# CONTRATO Y AÑO	0055/2018	Acta N°	2	1. VALOR INICIAL (incluido IVA)	51,750,000
				2. VALOR ADICION (+)	
CONTRATISTA	DIEGO ALEJANDRO PATIÑO RINCON			3. VALOR TOTAL (1+2)	51,750,000
NIT O CC:	1.094.925.729			4. VALOR ACTAS ANTERIORES (-)	4,500,000
CDP (#, rubro y fecha)	00141 DEL 04 DE ENERO DE 2018			5. VALOR PRESENTE ACTA (-)	4,500,000
RP (#, rubro y fecha)	000138 10/01/2018 RUBRO 230402			6. VALOR NO EJECUTADO (3 - 4 - 5)	42,750,000

ACTA DE RECIBO No. 2

**RESPUESTA LISTA DE CHEQUEO PROYECTO:  
CONSTRUCCIÓN DE SISTEMA DE BOMBEO DESDE LA PLANTA DE TRATAMIENTO CAMPO ALEGRE  
HASTA EL SECTOR LOS MANGOS EN EL MUNICIPIO DE CHINCHINÁ – CALDAS**

**Tema:** Contrato PAF-ATF-O-024-2017 "OPTIMIZACIÓN DEL ALCANTARILLADO DEL BARRIO LAS FERIAS, MUNICIPIO DE LA DORADA CALDAS"

# DETALLE CABEZOTE DE DESCARGA

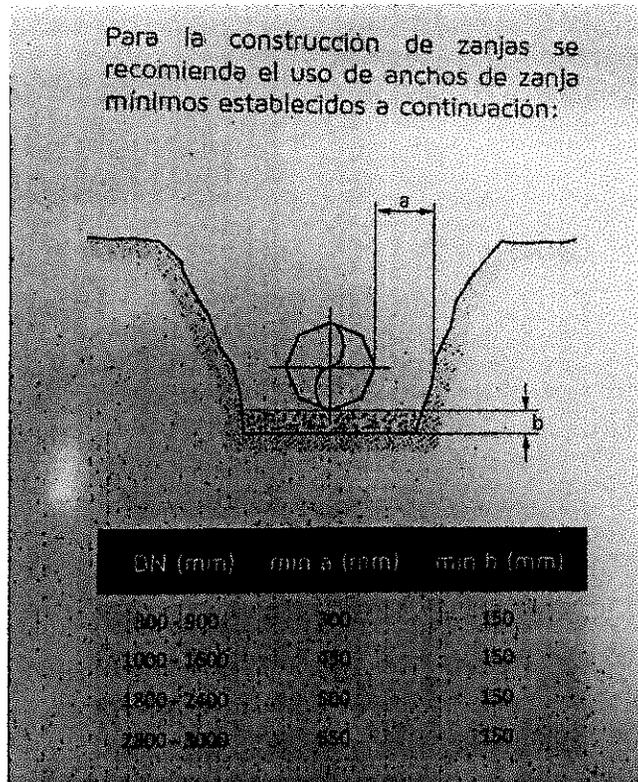
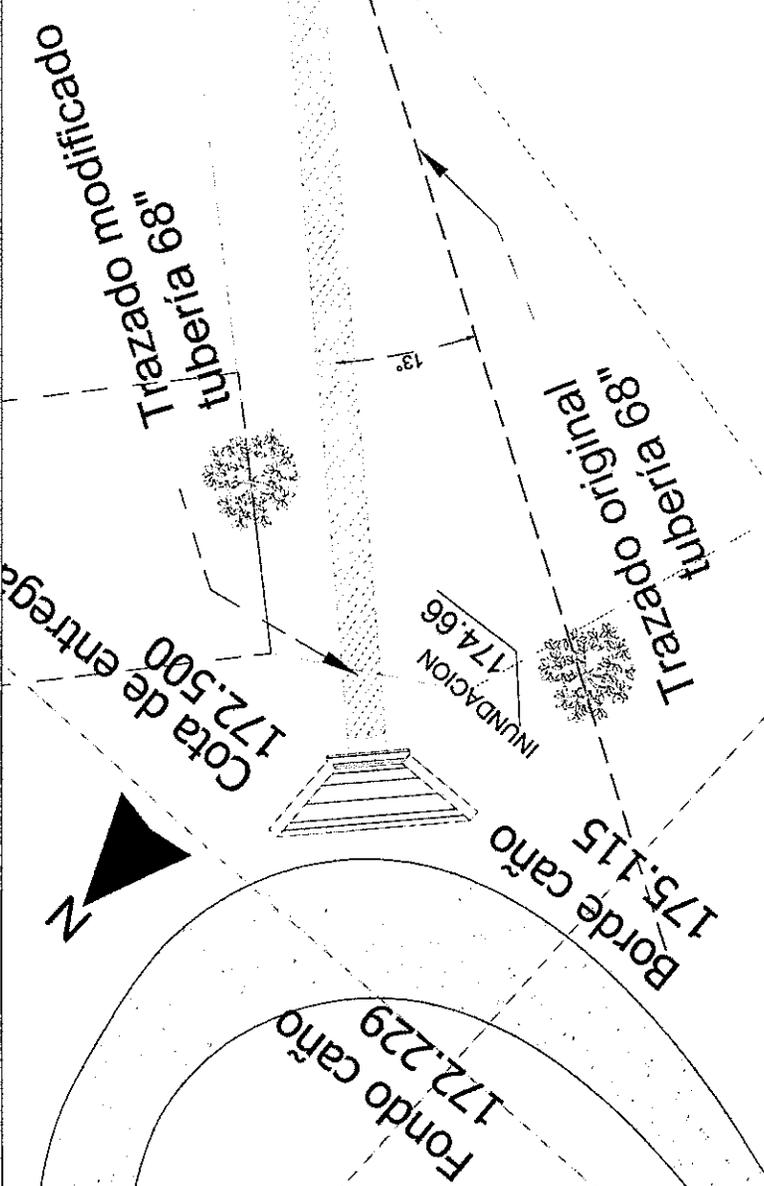
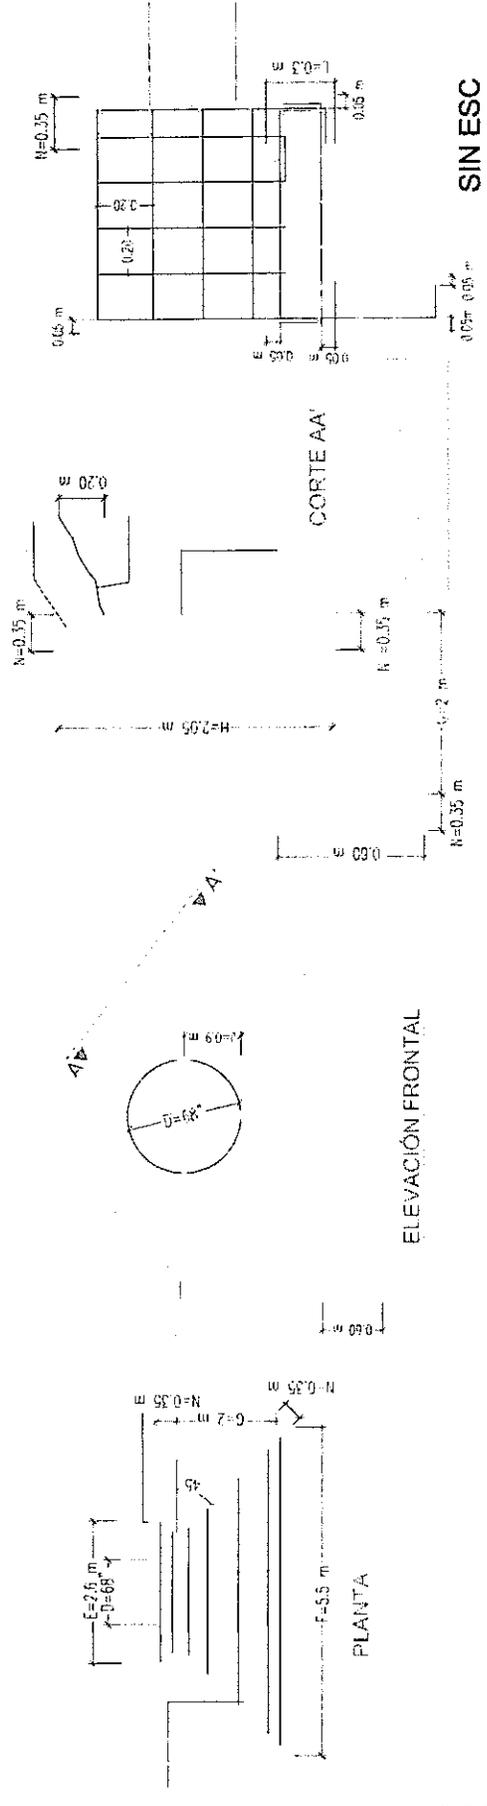
1. **Conforme a lo acordado en la reunión del 16 de enero de 2018, solicitamos el nuevo diseño del cabezal de descarga el cual debe ser modificado por un árbol que obstruye el trazado inicial, incluir dimensiones y refuerzo de diseño estructural.**

5. Respecto al levantamiento realizado en campo por parte del CONTRATISTA solicitamos analizar la posibilidad de entregar los nuevos diseños de manera parcial priorizando en las zonas de descole de tubería 24" (Barrio villa esperanza) y 68" (Caño San Javier) con el fin de empezar con el plan de trabajo y programación de material destinado específicamente a estos puntos.

**Rta//:** De acuerdo al levantamiento topográfico enviado por el contratista mediante comunicación número DOR-CP2017-023-18 de 2 de febrero del presente, se realiza un ajuste en el trazado del último tramo de tubería de 68" ubicada en el descole del caño San Javier (Ver Anexo 1); adicionalmente se anexa el detalle constructivo y las dimensiones del cabezote de descarga del caño San Javier (Ver Anexo 1).

Rta//: Se realiza el ajuste y los nuevos diseños de los descoles de tubería 24" (Barrio Villa esperanza) (Ver Anexo 3) y el descole en el Caño San Javier (Ver Anexo 1).
